山东华特磁电科技股份有限公司
新建 X 射线矿石分选机生产调试及使用项目
职业病危害放射防护设施验收专家评审会议与会人员名单

建设项目职业病防护设施竣工验收审查意见表

放射性职业病危害控制效果评价修改说明

山东华特磁电科技股份有限公司
职业病防护设施竣工验收整改报告

图 3 辐射事故应急预案

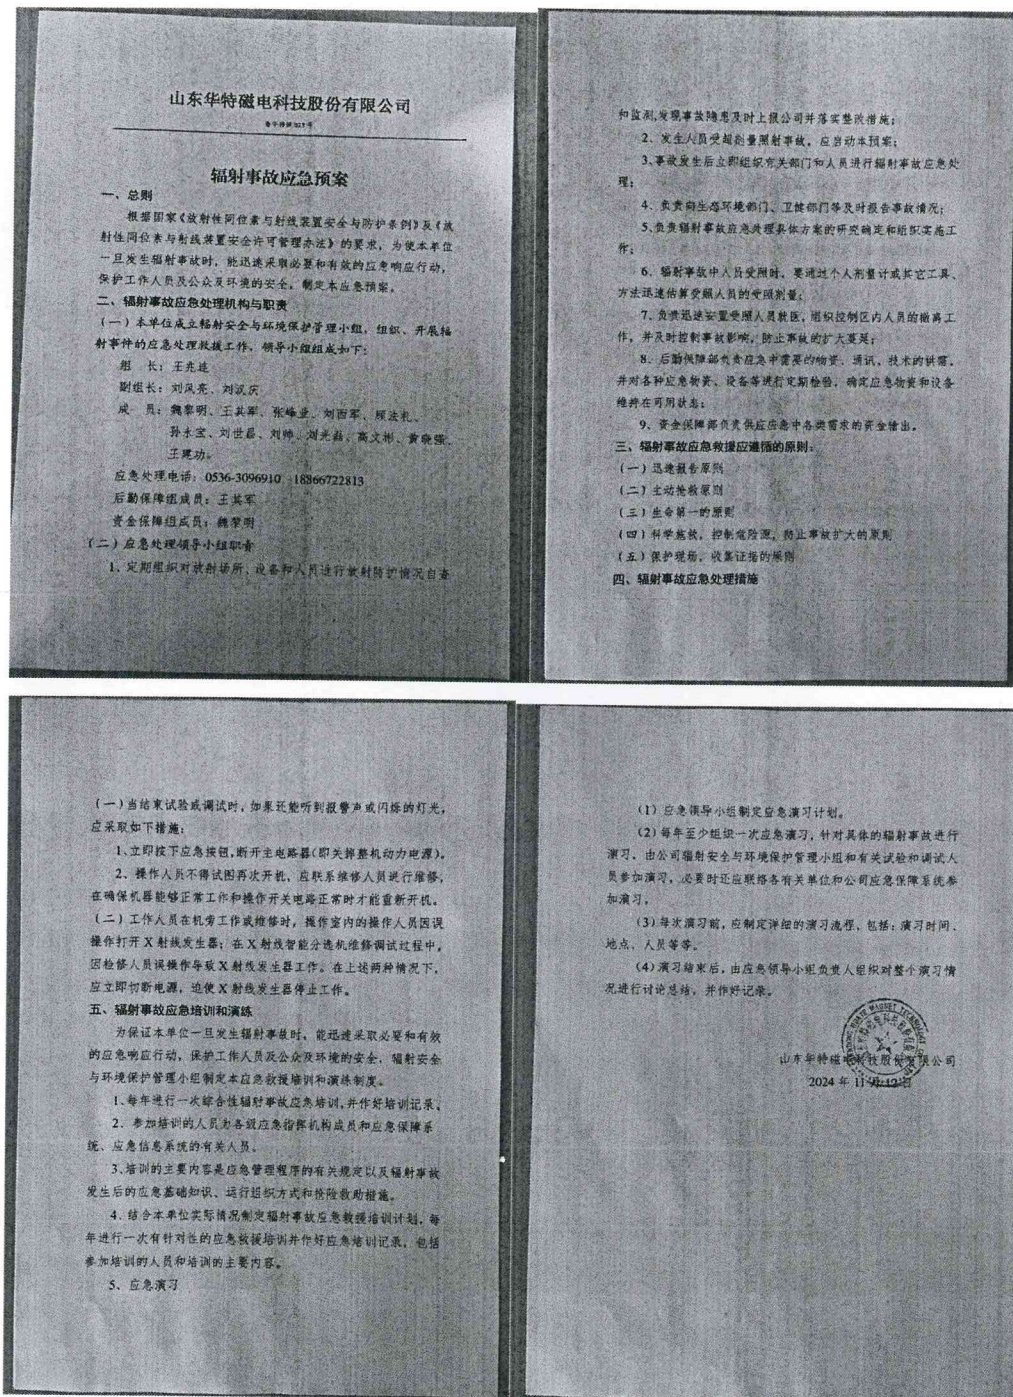
(3) 完善放射防护管理制度及档案，应将职业卫生管理人员（王建功）纳入射线安全应急管理领导小组成员；

已整改，详见图 3：
